Obergeschoss

ahw Ingenieure GmbH
13.07.2026
i.A. Julian Heitmann, M.Sc.

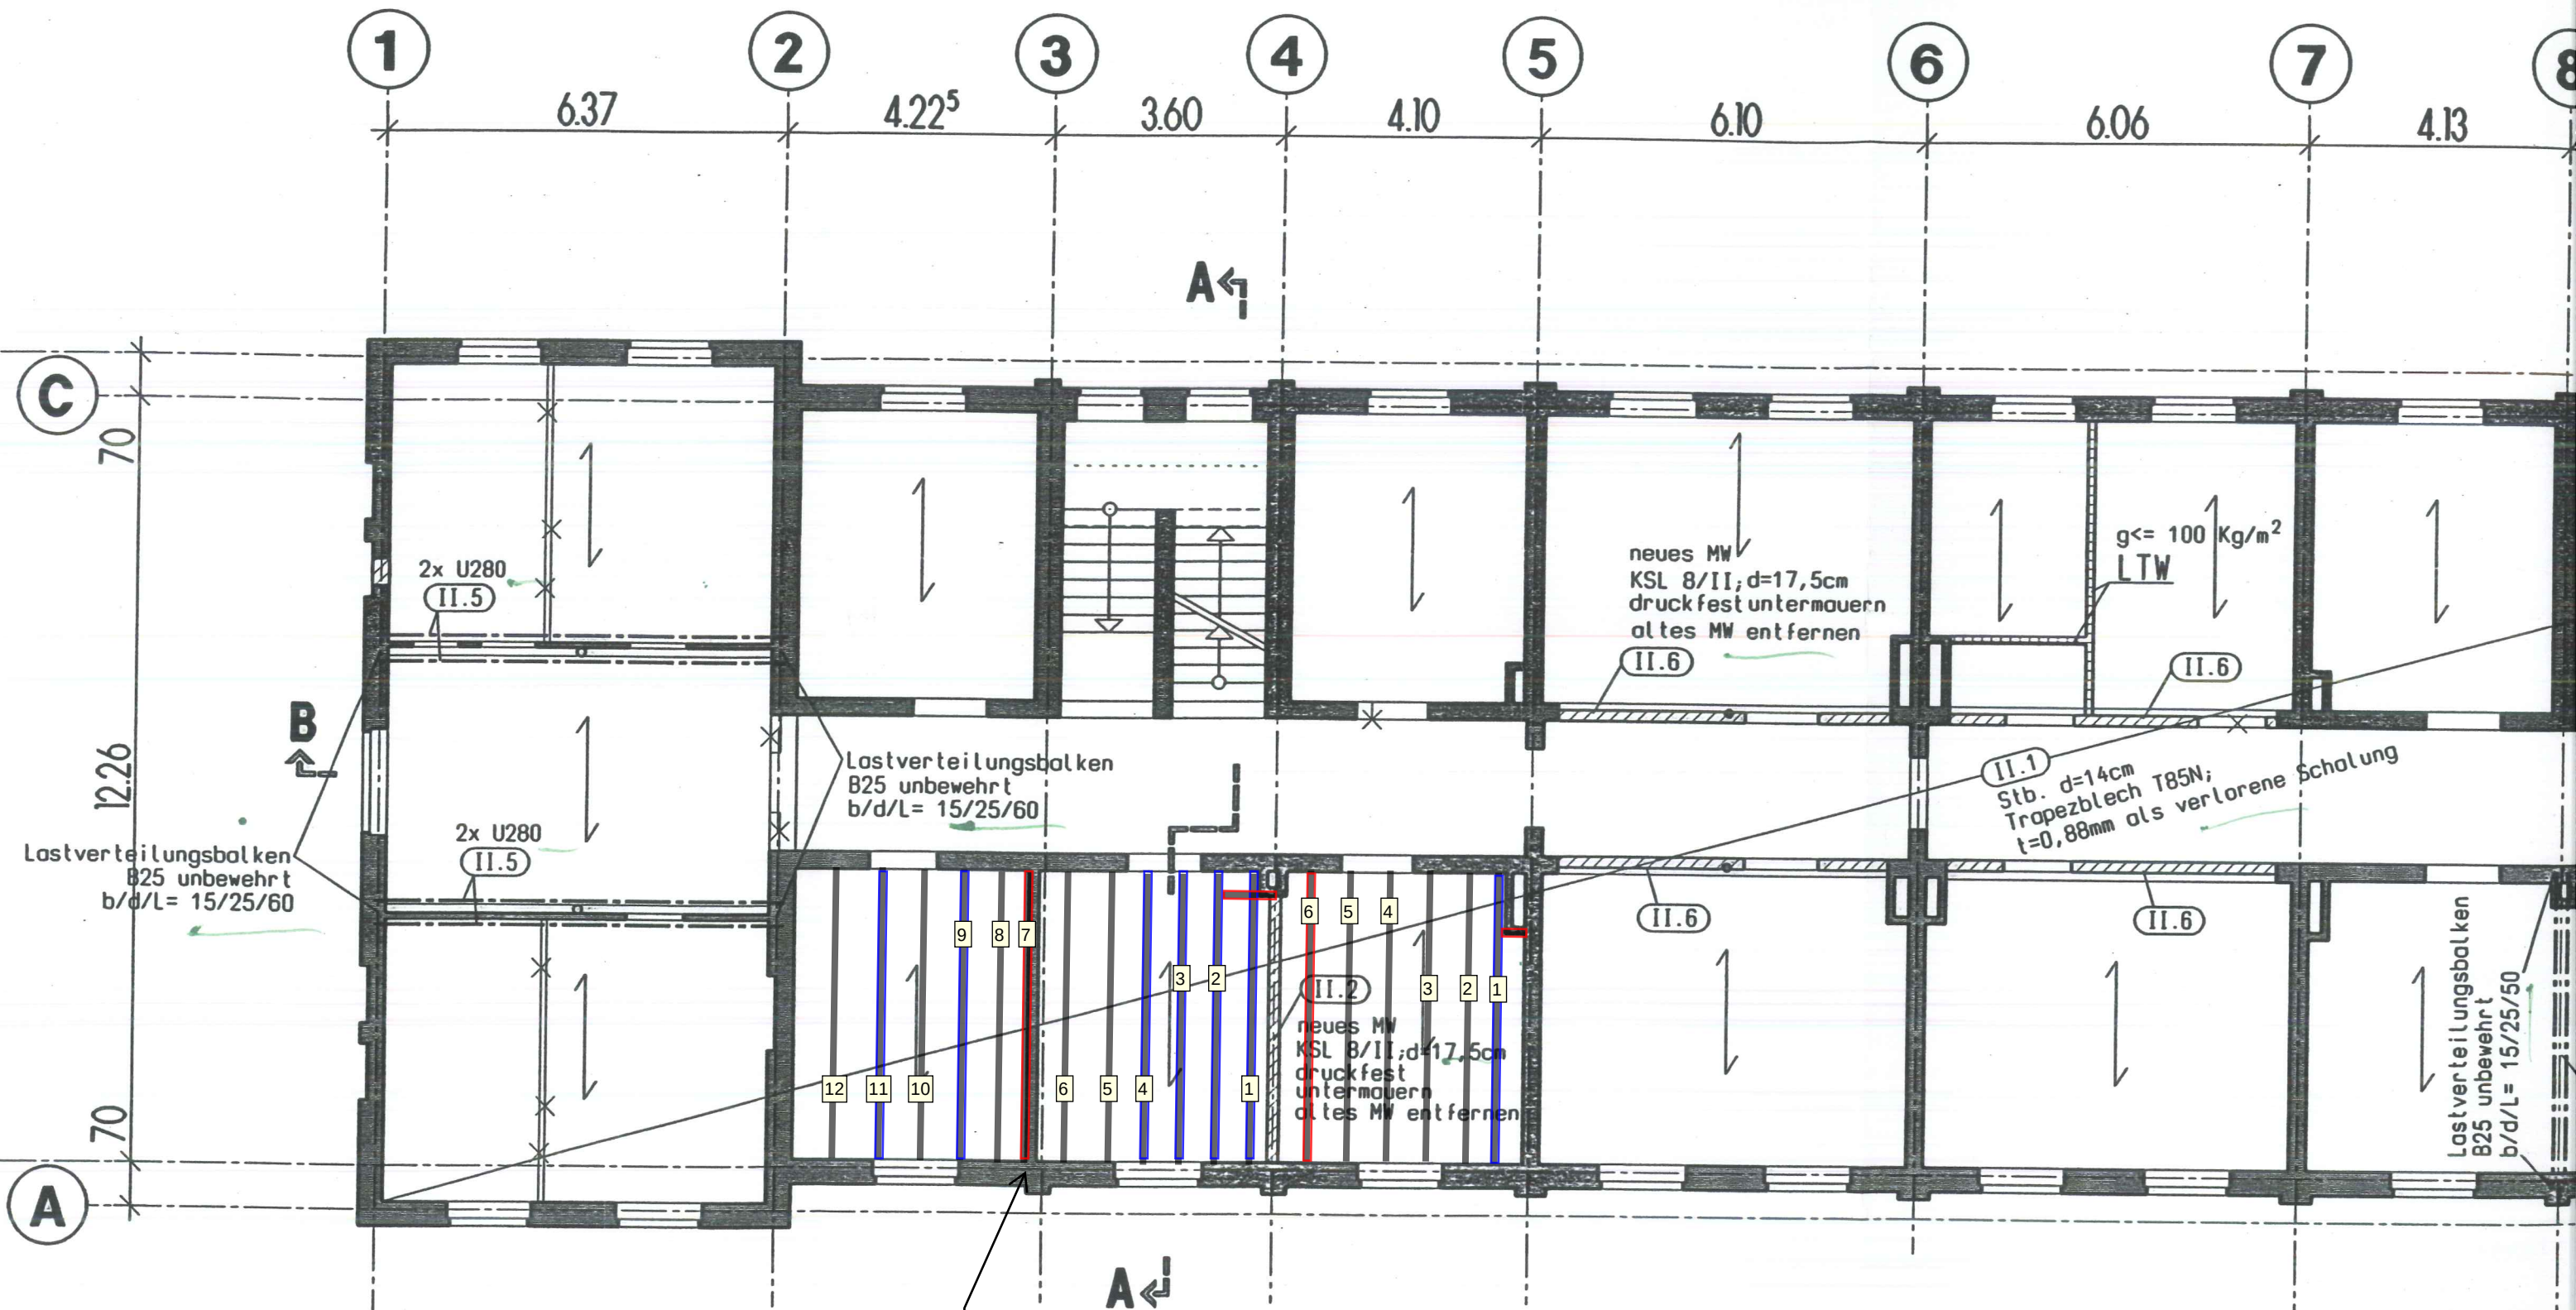
Wand wurde entfernt und durch Stütze ersetzt. Ggf. Stütze ohne Brandschutz.

Schaden an Stahlbetonrippen:
blau = Betonquerschnitt gerissen oder Rippe hohl (Abklopfen mit dem Hammer)
rot = Betondeckung abgeplatzt

Obergeschoss

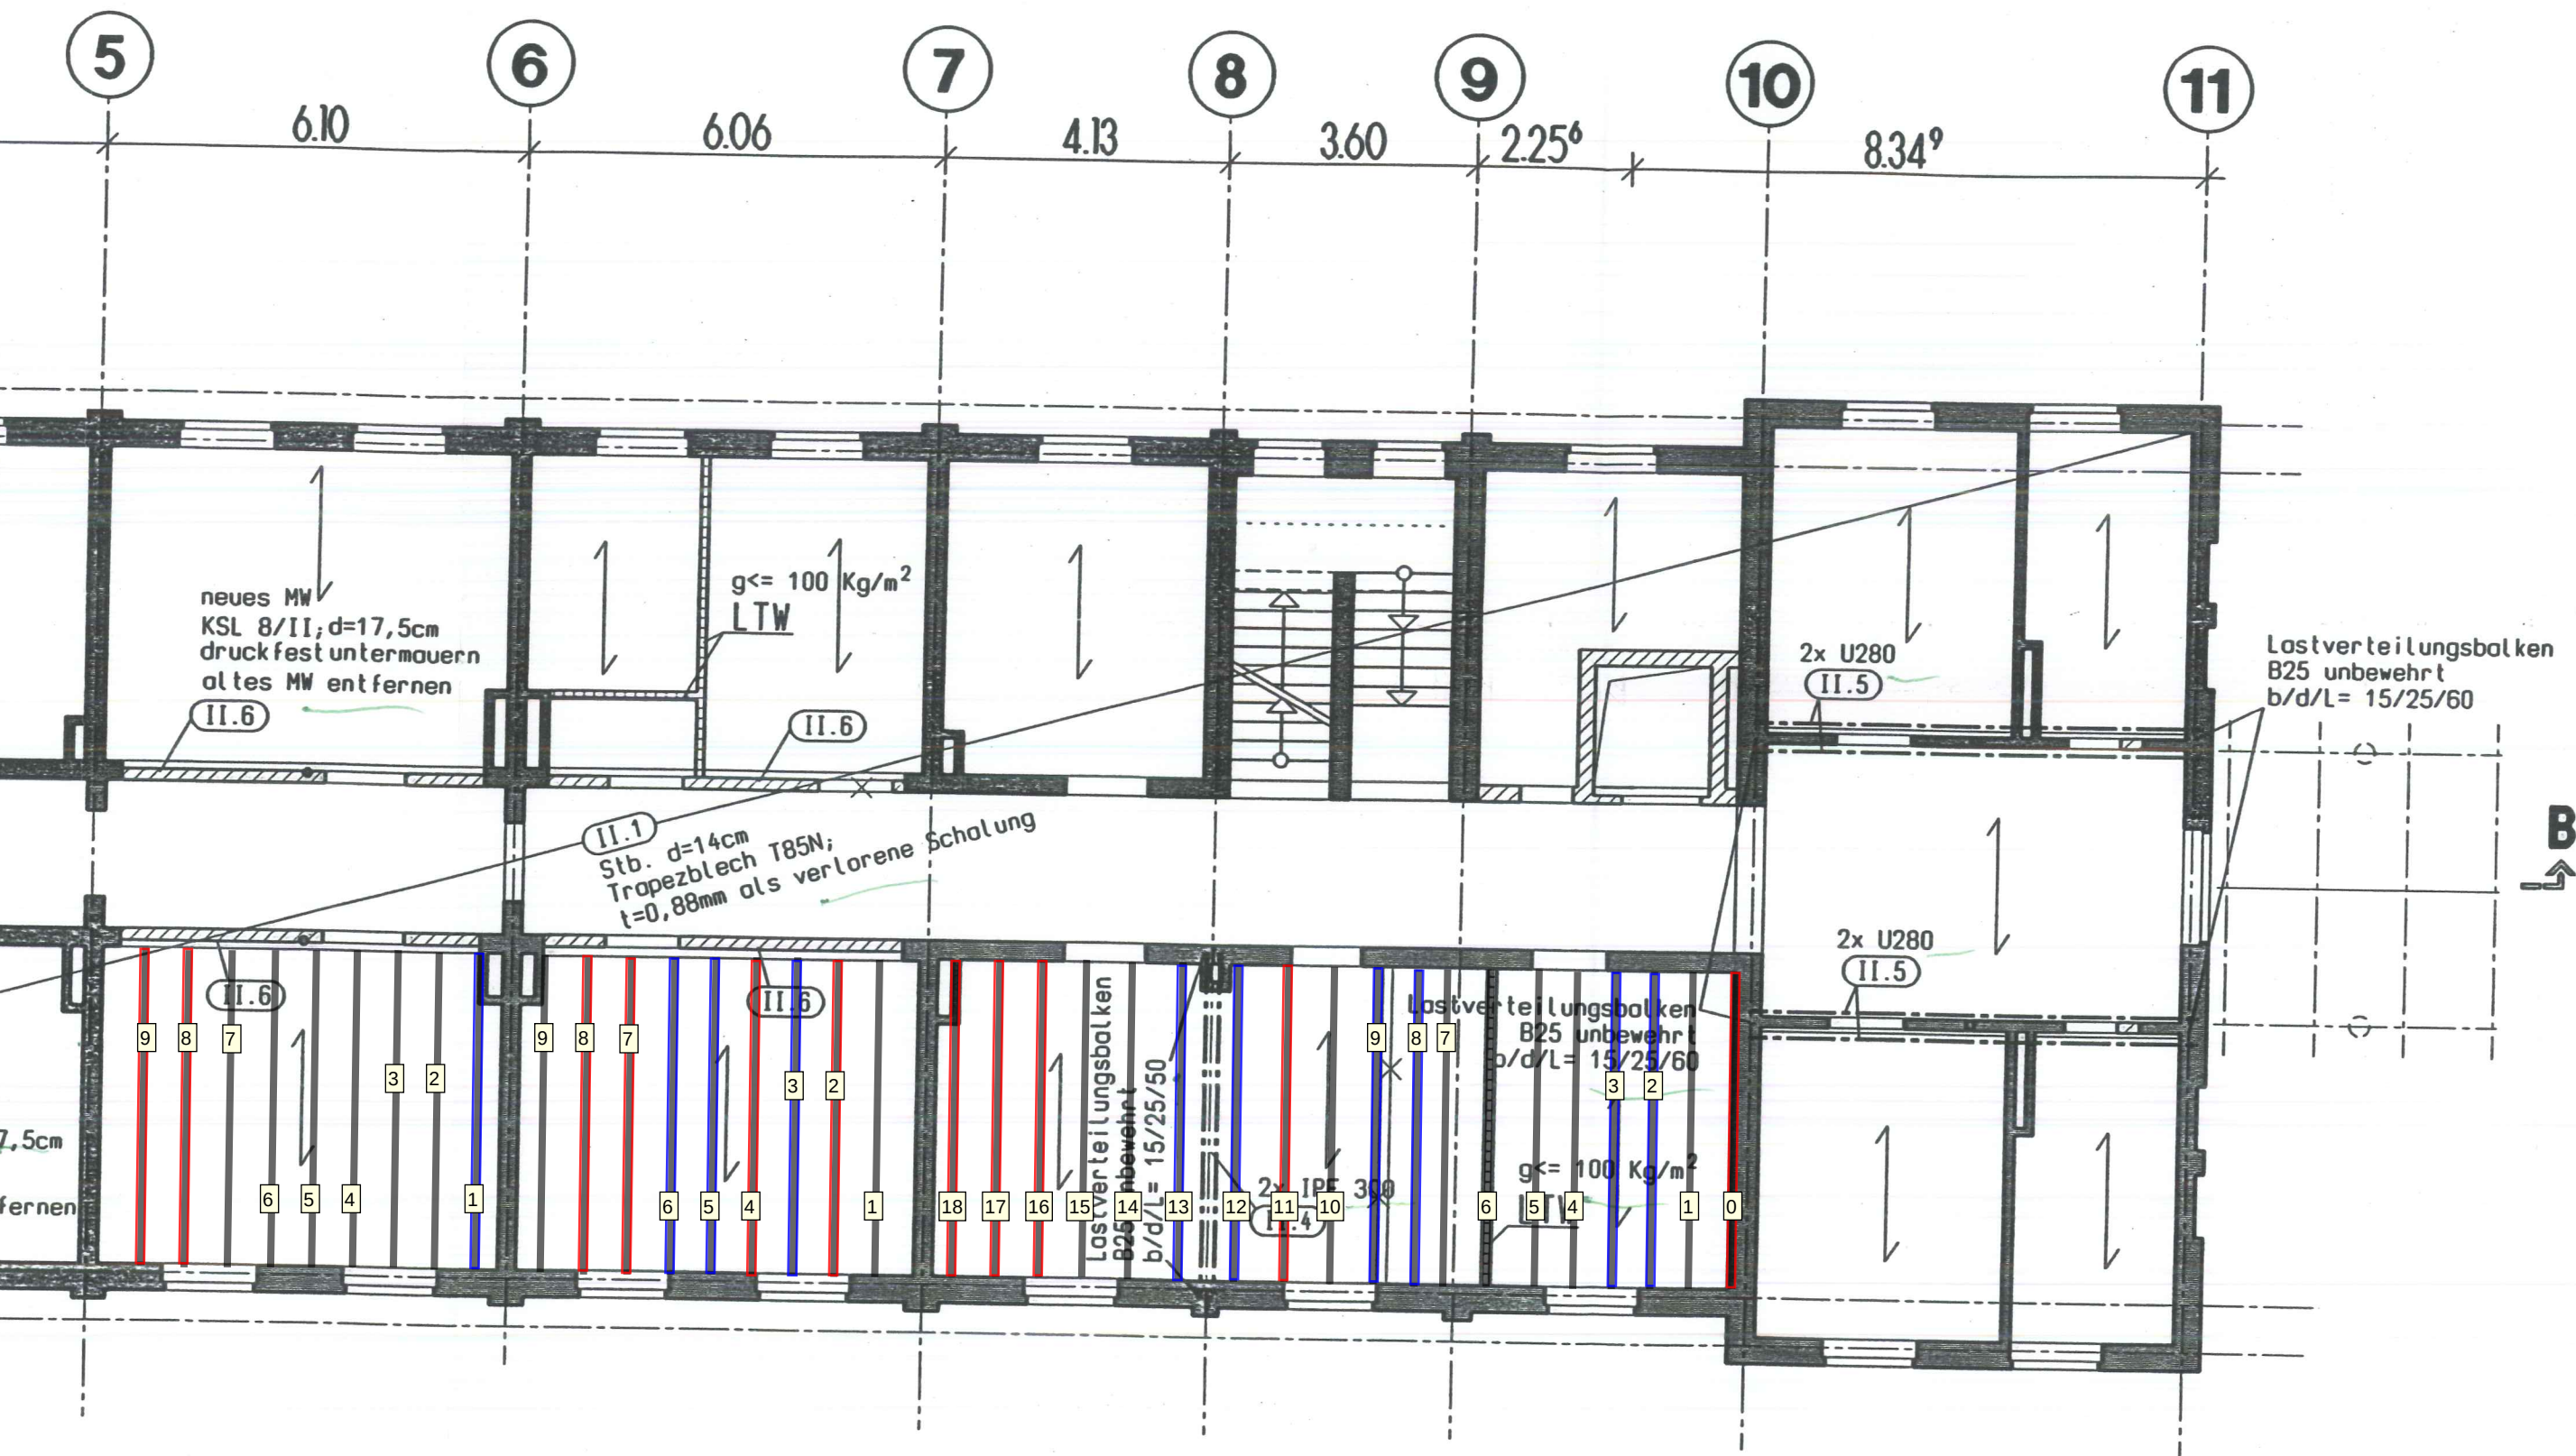
Schaden an Stahlbetonrippen:

blau = Betonquerschnitt gerissen oder Rippe
hohl (Abklopfen mit dem Hammer)
rot = Betondeckung abgeplatzt

Die angenommene Tragrichtung
der Boocke (hier Boocke über 200)
